Nr Sprawy: SOSW2.221.2.2021

Odpowiedzi na pytania dotyczące wyjaśnień treści SWZ i zmiana treści SWZ

Dotyczy: postępowania o udzielenia zamówienia publicznego prowadzonego w trybie podstawowym bez negocjacji na podstawie: art. 275 pkt 1 ustawy pn. „**Dostawa autobusu przystosowanego do przewozu osób niepełnosprawnych dla Specjalnego Ośrodka Szkolno-Wychowawczego nr 2 w Przemyślu**”

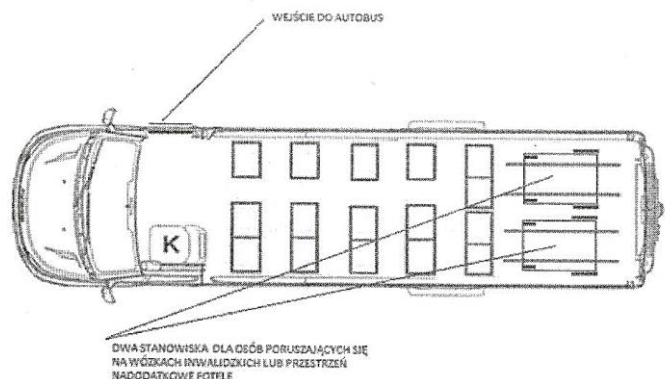
Pytanie 1:

Czy Zamawiający dopuści pojazd z konfiguracją foteli jak na rysunku, wejście dla pasażerów drzwiami bocznymi w kabinie kierowcy, wprowadzanie wózków poprzez najazdy tylnymi drzwiami.

Pojazd z konfiguracją foteli 16+kierowca + dwa stanowiska do przewozu osób niepełnosprawnych poruszających się na wózkach inwalidzkich, wejście dla pasażerów drzwiami bocznymi w kabinie kierowcy, wprowadzanie wózków poprzez najazdy tylnymi drzwiami. Przestrzeń we wnętrzu pojazdu pozwala na maksymalną konfigurację 22+ kierowca + dwa wózki inwalidzkie po demontażu 7 foteli.

Zamawiający dopuszcza dostawę autobusu przystosowanego do przewozu osób niepełnosprawnych w konfiguracji wskazanej powyżej.
